INFORME FINAL DE EVALUACIÓN N° 161-2022-MINEM-DGAAH/DEAH

Asunto : Informe Final de Evaluación del Informe Técnico Sustentatorio del proyecto de "*Modificación de una Estación de Servicios con Gasocentro de GLP y Ampliación para Instalación de Gas Natural Vehicular (GNV)*", presentado por la empresa LOS CIRUELOS S.A.C.

Fecha : **24 de Marzo del 2022**

ANEXO 1: Plano de Ubicación de los Puntos de Monitoreo Ambiental Propuesto

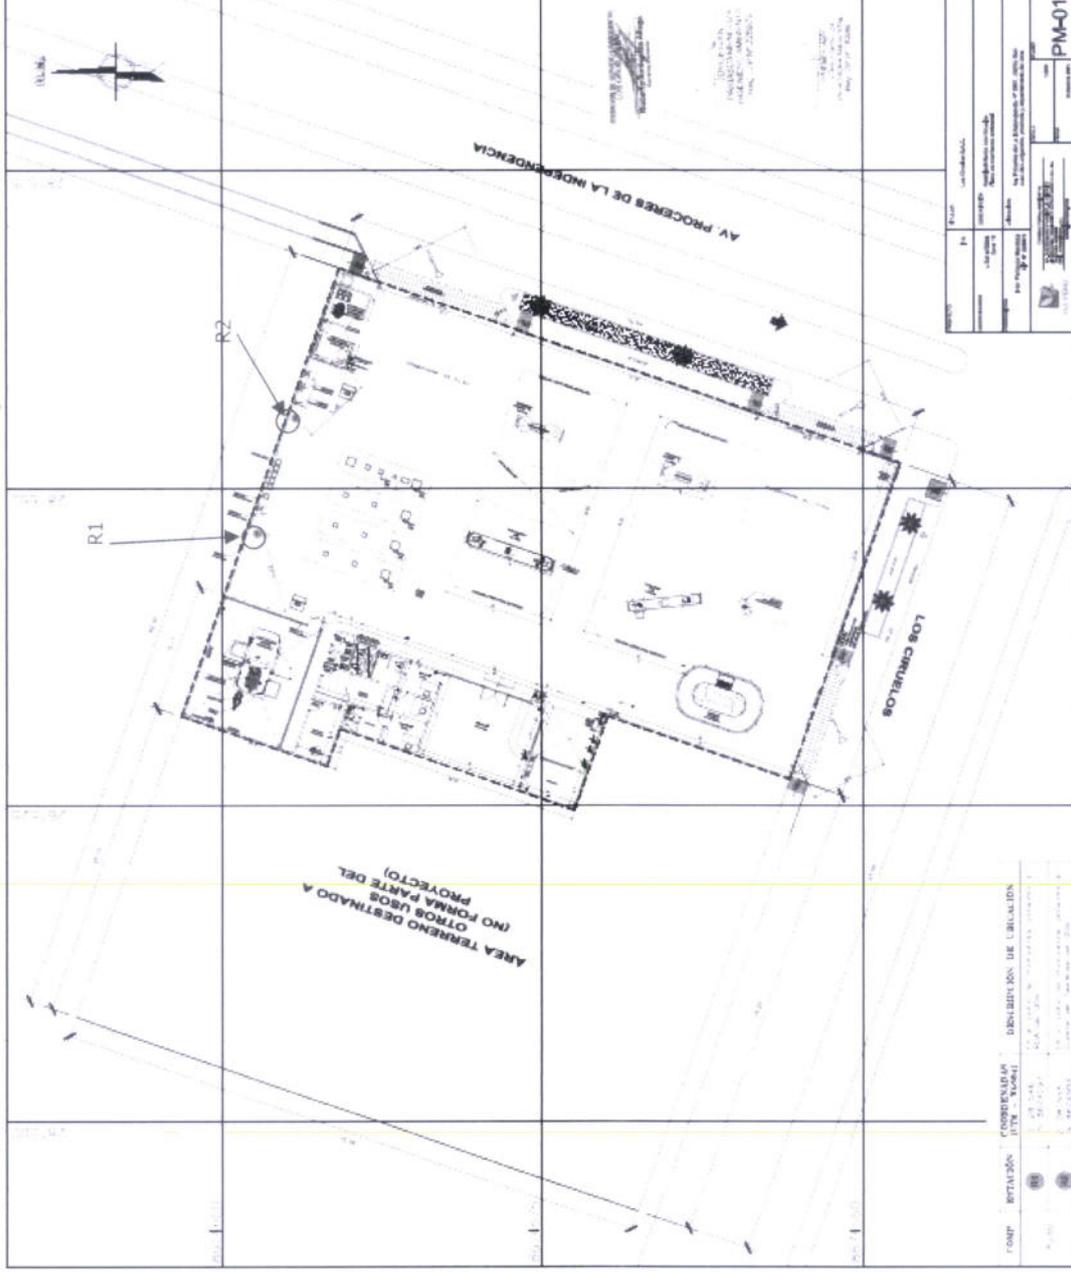
Al respecto, de la revisión del programa de monitoreo propuesto⁴³ y del Plano de Monitoreo Propuesto⁴⁴, se advierte que la propuesta de los dos (02) puntos de monitoreo de calidad ruido se encuentra justificada; toda vez que, la misma se basó en la identificación de las fuentes generadoras de ruido propias del Establecimiento, a partir de la cual se determinaron ubicaciones representativas de los puntos de monitoreo "R1" y "R2" en zonas libres de obstáculos.

Ello fue verificado mediante los programas informáticos *Arc Gis* y *SAS Planet* y de manera referencial el programa *Google Earth*, por lo que sus ubicaciones permitirán el seguimiento y control del ruido ambiental en el Establecimiento.
